Oggetto: [ID: 9336] Istanza per il rilascio del provvedimento di VIA nell'ambito del provvedimento unico in materia ambientale PNIEC-PNRR ai sensi dell'art. 27 del D.Lgs. n. 152/2006, relativa al Progetto di realizzazione di un nuovo parco eolico composto da 20 aerogeneratori denominato "Monte Giarolo" e relative opere connesse, della potenza massima complessiva di 124 MW, sito nei Comuni di Albera Ligure, Cabella Ligure, Fabbrica Curone e Santa Margherita di Staffora. PROCEDURA PER LA VALUTAZIONE DI INCIDENZA, LIVELLO II - VALUTAZIONE APPROPRIATA (DPR 357/97 e s.m.i, art. 5; L.R. 19/2009 e s.m.i., art. 43) - **TRASMISSIONE ESITO.**

CIG: -	CUP: -	Pratica: DET-226-2024	del: 25/06/2024
Determina: 203		del: 28/06/2024	
Tipo di Determina: Senza rilevanza contabile			
OGGETTO: Procedura per la Valutazione di incidenza, Livello II, Valutazione appropriata (Espressione di parere endo procedimentale ai sensi della L.R. n. 19/2009, artt. 12, 13, 14): [ID: 9336] Istanza per il rilascio del provvedimento di VIA nell'ambito del provvedimento unico in materia ambientale PNIEC-PNRR ai sensi dell'art. 27 del D.Lgs. n. 152/2006, relativa al Progetto di realizzazione di un nuovo parco eolico compo

Fig. 2 Localizzazione degli aerogeneratori in progetto rispetto al sito ZPS IT1180025

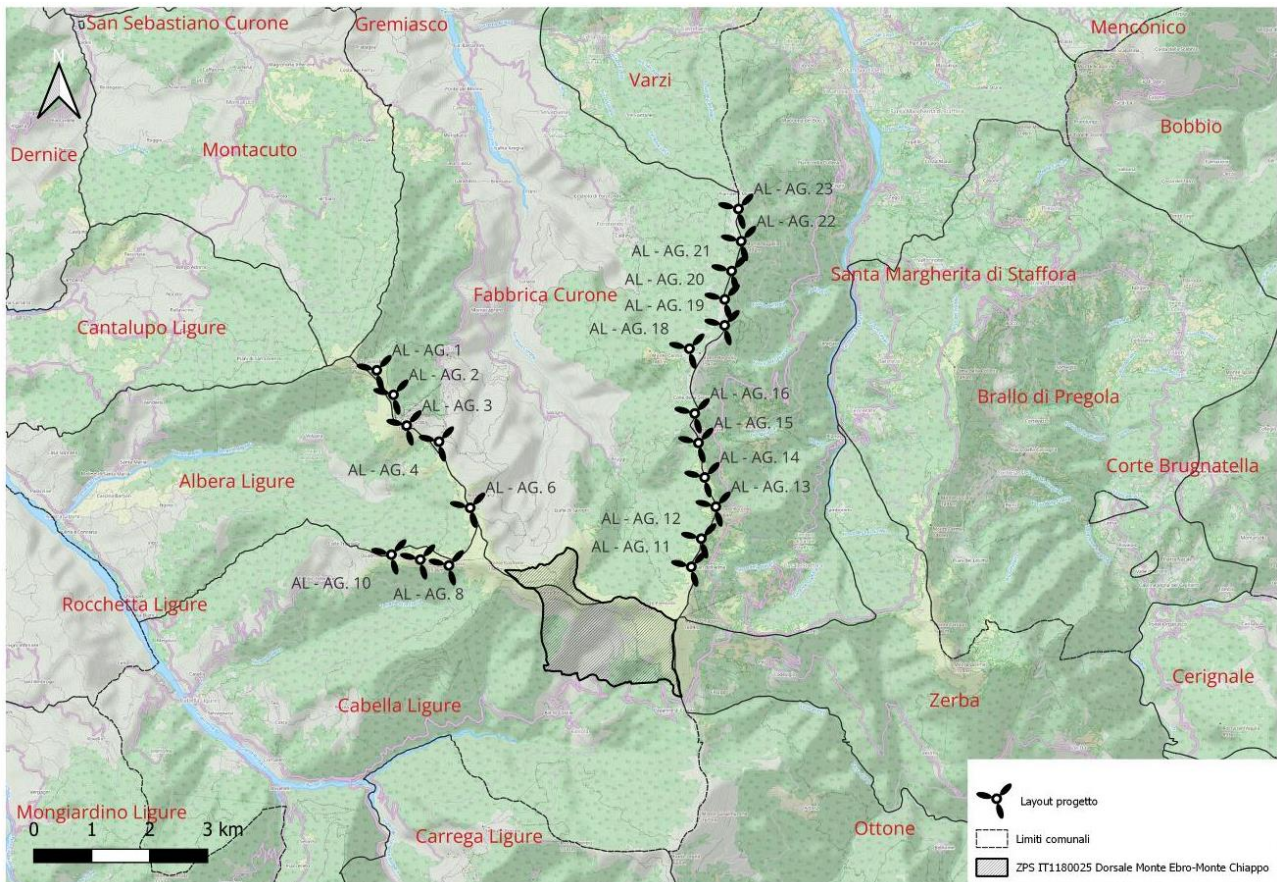
Aggiungendo il probabile degrado degli habitat erbacei per la strada di collegamento sia all’interno che all’esterno della ZPS IT1180025 Dorsale Monte Ebro e Monte Chiappo, si ritiene plausibile pertanto la richiesta di modificare l’assetto di progetto eliminando gli aerogeneratori in contesto erbaceo più prossimi al Sito RN2000: AL-AG 8, AL-AG 9, AL-AG 10, AL-AG 6, AL-AG 11, AL-AG12, AL-AG13, AL-AG 14 (fig.2).

Fig. 11, Studio di incidenza: Sovrapposizione delle strada in progetto con i territori di specie d'interesse conservazionistico presenti e area buffer di km. 1

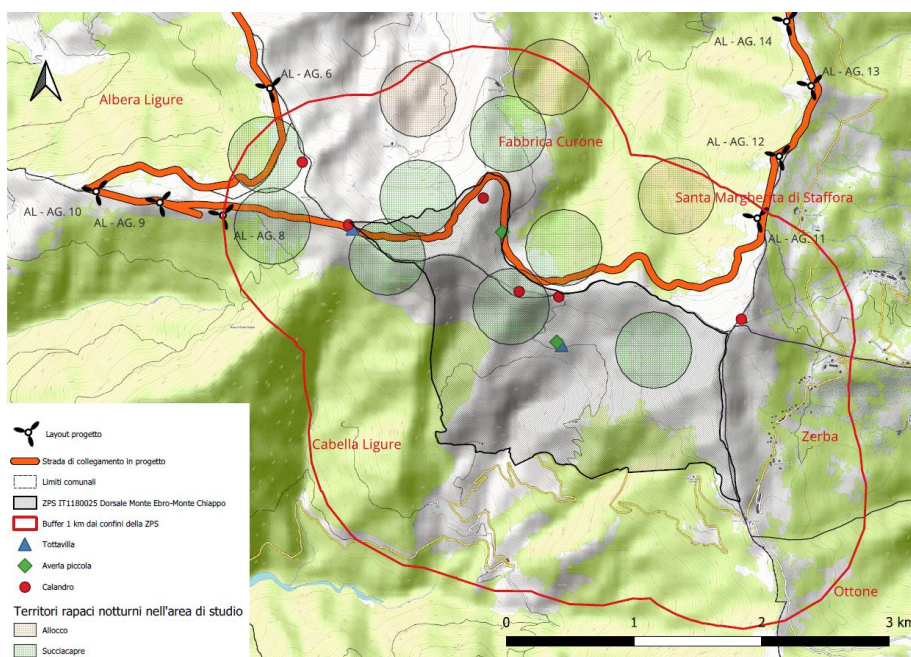
Lo Studio di incidenza (pag. 34) specifica: *"Il sito inoltre è interessato dal passaggio della strada di collegamento degli aerogeneratori in progetto per una lunghezza di 1791 metri. La sua realizzazione determina la sottrazione di circa 7.200 mq di prateria, habitat considerato a potenzialità alta per la riproduzione di alcune specie di allegato I Direttiva 200/147/CE. Il tracciato, infatti, interessa alcuni territori di succiacapre, tottavilla, calandro e averla piccola". "Per quanto riguarda la perdita di habitat la superficie interessata, tuttavia, è piuttosto limitata e corrisponde allo 0,2% della superficie complessiva della ZSC e allo 0,3% del macro habitat ambienti aperti delle montagne mediterranee. Occorre inoltre sottolineare che la creazione di aree con terreno nudo, possono in alcuni casi favorire alcune specie come evidenziato in letteratura (Reif et al., 2011; Culmsee et al, 2021) come ad esempio il succiacapre e il calandro che utilizzano tali situazioni per la ricerca del cibo, posatoi o per funzioni fisiologiche (bagni di sabbia)". "Per quanto riguarda il disturbo sulla riproduzione, questo potrà essere limitato con una cantierizzazione dell'area nei mesi tardo estivi a partire dal 15 di agosto allo scopo di ridurre eventuali perdite di nidiate o allontanamento dei riproduttori"*.

In relazione ai possibili effetti del tracciato attraverso la ZPS, la superficie di habitat interessata dalla costruzione della strada di collegamento tra gli aerogeneratori e contestuale posa del cavidotto (0,2% della superficie della ZSC) ammonta ad un totale di 7.200 mq. di prateria. Le praterie del Sito occupano 265,2 ha; la sottrazione di habitat ammonta pertanto a circa lo 0,3% del macro habitat "ambienti aperti delle montagne mediterranee".

Se il tracciato in sé non comporta una sottrazione di habitat rilevante, passibile di causare una incidenza significativa (degrado), la conservazione degli ambienti aperti rappresenta una priorità di conservazione per la ZPS. In tal senso, è necessario individuare opportune forme di attenuazione degli impatti, i quali si identificano con le fasi di cantiere che, in senso cumulativo, occupano un'ampia porzione del contesto ambientale nel quale la ZPS è inserita, il quale ne assicura l'integrità. Anche la fase di esercizio occorre venga attentamente valutata, in quanto le strade che attraversano aree sensibili devono garantire l'assenza di penetrazione da parte di attività o fattori di disturbo, come i percorsi con mezzi fuoristrada non autorizzati. Inoltre, dato il generale regresso delle aree di prateria a causa dell'abbandono delle pratiche agro pastorali tradizionali, si impone la necessità di restituzione in termini di ripristino ambientale della medesima quota di aree di prateria degradate delle superfici sottratte per la costruzione della strada e/o il passaggio del cavidotto. Anche la cantierizzazione (aree di stoccaggio temporaneo, parcheggio mezzi, eventuali dipendenze e strutture di appoggio) deve risultare oggetto di previsioni in grado di attenuare possibili effetti negativi.

Fig.12: Sviluppo delle dimensioni dei rotori della Ditta Vestas nel tempo (<https://nozebra.ipapercms.dk/Vestas/Communication/Productbrochure/enventus/enventus-platform-brochure/?page=6>)

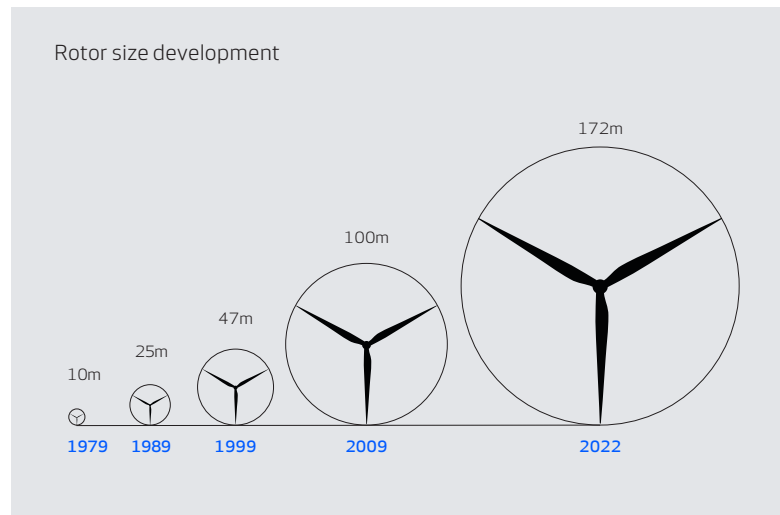
In relazione alla tipologia e caratteristiche tecniche degli aerogeneratori di progetto (Vestas V162), il produttore (<https://nozebra.ipapercms.dk/Vestas/Communication/Productbrochure/enventus/enventus-platform-brochure/?page=6>) specifica: *"With a swept area of over 20,000m2, the V162-6.2 MWTM applies a larger rotor to achieve higher energy production paired with a high capacity factor"*. In relazione ai possibili effetti sull'avifauna migratrice e stanziale (vedi più sopra) da parte di installazioni dotate di rotori di grande diametro, quali quella del "parco eolico di Monte Giarolo", è stata effettuata una analisi (Ruiqing Miao, Prasenjit N. Ghosha, Madhu Khannab, Weiwei Wang, Jian Ronga *"Effect of wind turbines on bird abundance: A national scale analysis based on fixed effects models"*, Energy policy vol. 132, September 2019, pages 357-366 - <https://www.sciencedirect.com/science/article/abs/pii/S0301421519302897?via=ihub>) che evidenzia una relazione diretta tra le dimensioni del rotore e la mortalità: *"These results indicate that blade length may be one of the critical factors associated with wind turbines that negatively affect bird abundance. These findings about the impacts of wind turbine number and blade length are consistent with some existing studies (e.g., Smith and Dwyer 2016; Percival 2003; Loss et al. 2013). However, we find opposing effects of tower height when compared with those in Loss et al. (2013) in which the authors show that tower height has negative impacts on bird abundance. One should note that Loss et*

al. (2013) do not separate the effects of tower height from those of blade length. Therefore, their finding that higher turbines reduce bird abundance may actually be driven by the facts that (a) higher turbines typically have longer blade length (IPCC 2011, p.96) and (b) longer blade length increases the blade swept area and hence birds' collision risk".

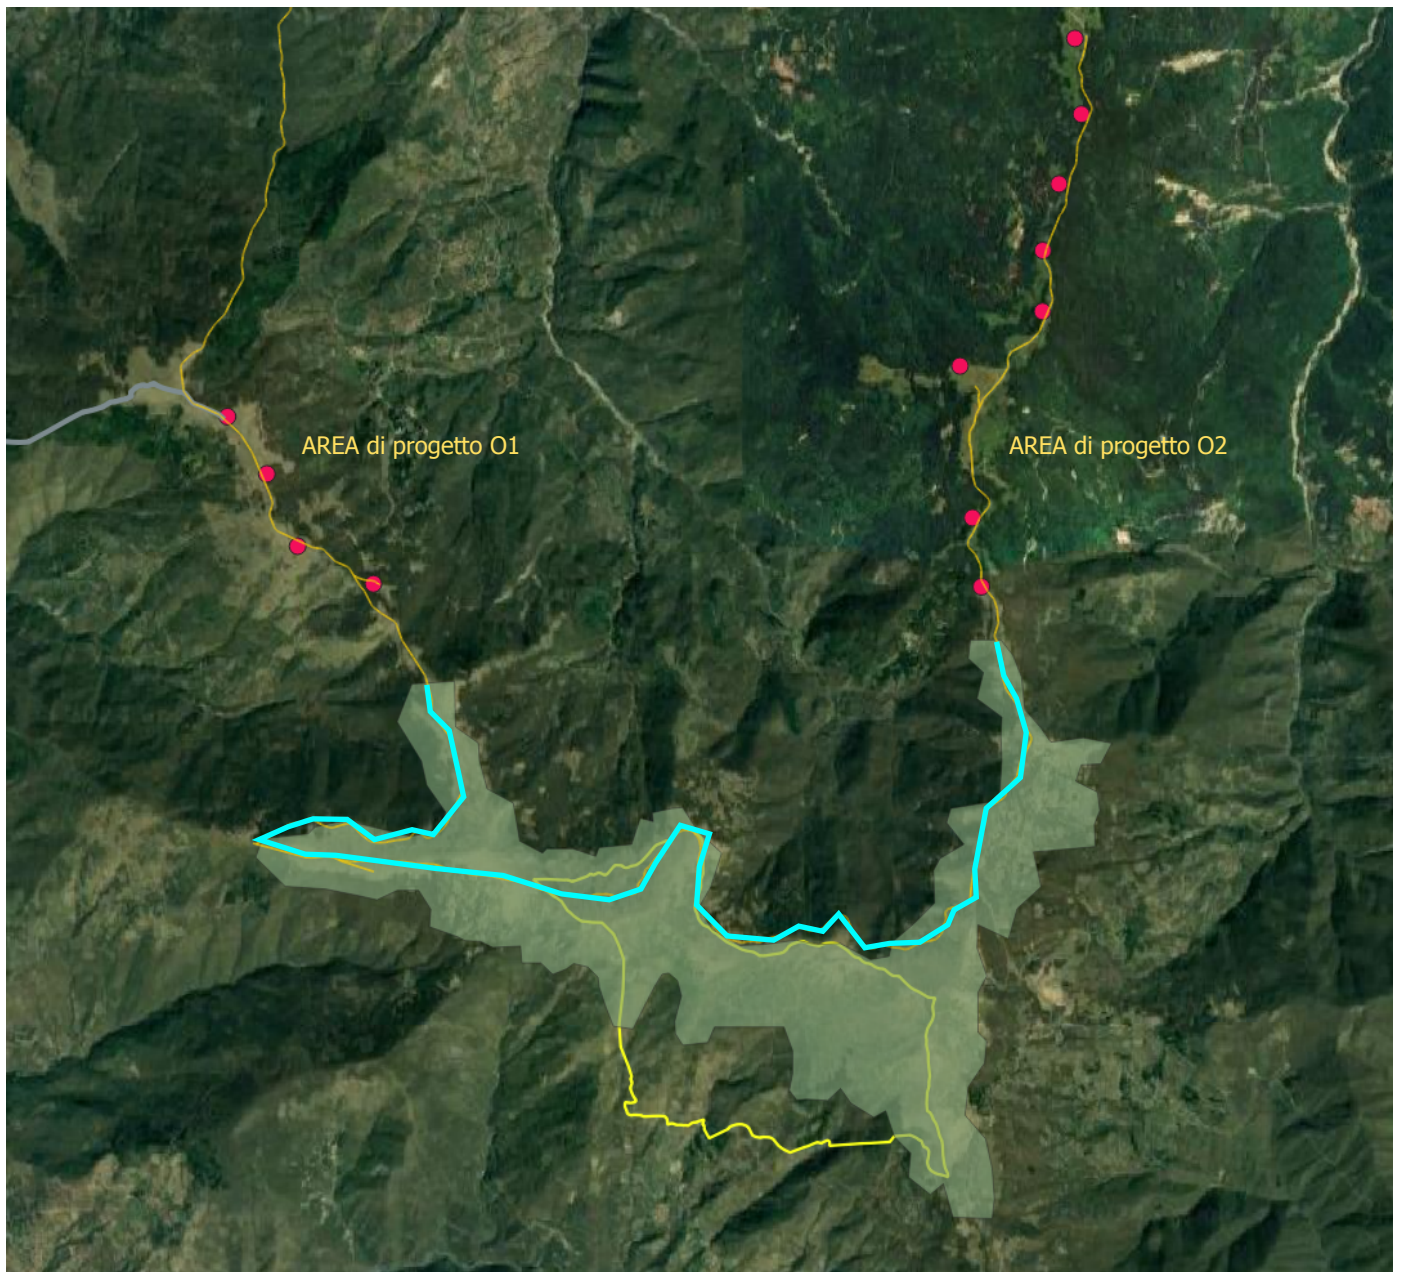
1. Ai fini del mantenimento dell'integrità del Sito, modifica del layout di progetto, con eliminazione degli aerogeneratori AL-Ag. 6; AL - Ag. 10; AL-Ag. 9; AL-Ag. 8; AL-Ag. 11; AL-Ag. 12; Al-Ag 13; AL-Ag 14.

2. Effettuare verifica funzionale e di necessità realizzativa della strada di collegamento "unione crinali" (evidenziata nella figura 15 della istruttoria di Valutazione di incidenza) alla luce della modifica al layout di impianto, in quanto la eliminazione della porzione di strada tra l'area 01 e l'area 02 del parco eolico consentirebbe di escludere l'interessamento del territorio della ZPS dalla realizzazione dei tracciati viari. In caso il raggiungimento delle aree di installazione delle torri eoliche possa avvenire da viabilità alternativa, e non si configurassero esigenze di sicurezza o altre motivazioni di ordine normativo prescrittivo, si ritiene opportuno lo stralcio dal progetto della viabilità di unione dei crinali interessati dal parco eolico. **Le risultanze della verifica devono essere documentate in sede progettuale.**

Ai fini del mantenimento dell'integrità del Sito, modifica del layout di progetto, con eliminazione degli aerogeneratori AL-Ag. 6; AL - Ag. 10; AL-Ag. 9; AL-Ag. 8; AL-Ag. 11; AL-Ag. 12; AL-Ag. 13; AL-Ag. 14.

Verifica funzionale e di necessità realizzativa della strada di collegamento “unione crinali” alla luce della modifica al layout di impianto, in quanto la eliminazione della porzione di strada tra l'area 01 e l'area 02 del parco eolico consentirebbe di escludere l'interessamento del territorio della ZPS dalla realizzazione dei tracciati viari. In caso il raggiungimento delle aree di installazione delle torri eoliche possa avvenire da viabilità alternativa, e non si configurassero esigenze di sicurezza o altre motivazioni di ordine normativo prescrittivo, si ritiene opportuno lo stralcio dal progetto della viabilità di unione dei crinali interessati dal parco eolico. Le risultanze della verifica devono essere documentate in sede progettuale.
